**泊発電所3号炉
地盤(敷地の地質・地質構造)に関するコメント回答
(Hm2段丘堆積物の堆積年代に関する検討)**

**令和2年8月7日
北海道電力株式会社**

○令和2年4月16日審査会合の指摘事項を以下に示す。

拡大写真①(左右反転)(解釈線あり)

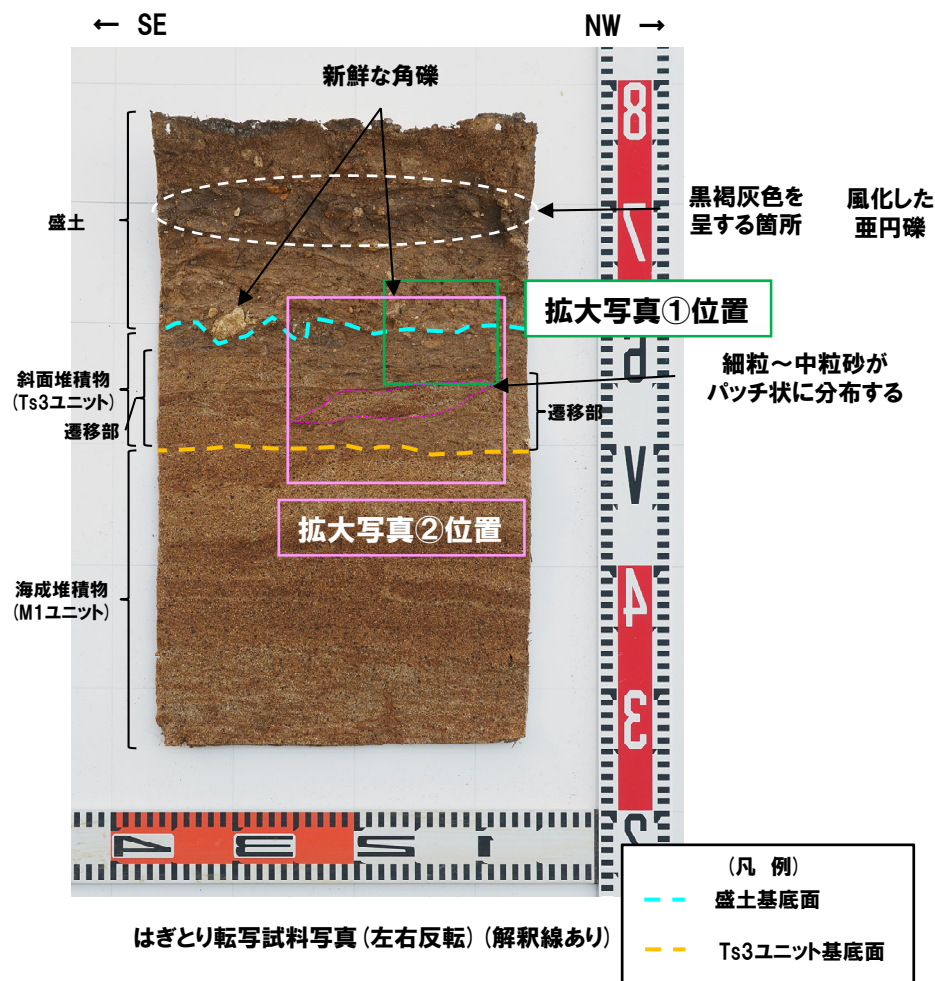
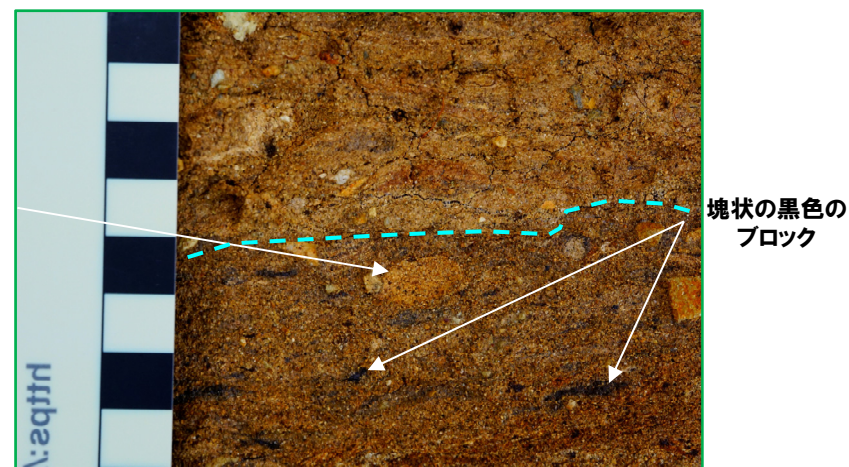
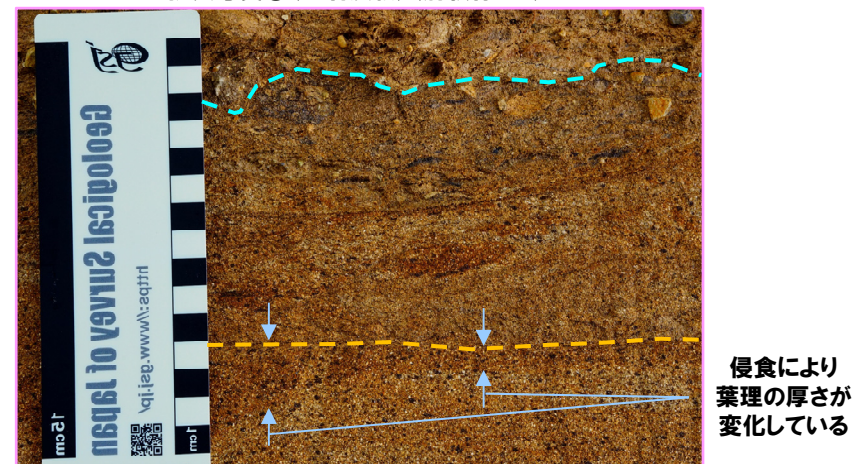
- 海成堆積物 (M1ユニット) は明褐灰～褐灰色を呈する砂で、細粒～中粒砂からなり、淘汰が良い。葉理が認められる。
- 遷移部 (Ts3ユニット) は褐灰色を呈するシルト混じり砂で、細粒～中粒砂がパッチ状に分布する。また、下位の海成堆積物に認められる葉理を侵食している。
- 斜面堆積物 (Ts3ユニット) は暗褐灰色を呈する礫混じりシルト混じり砂で、風化した亜円礫及び塊状の黒色のブロックが認められる。
- 盛土は暗褐灰～黒褐灰色を呈する礫混じり砂で、不均質な層相を示す。新鮮な角礫が混じり、黒褐灰色を呈する箇所が認められる。
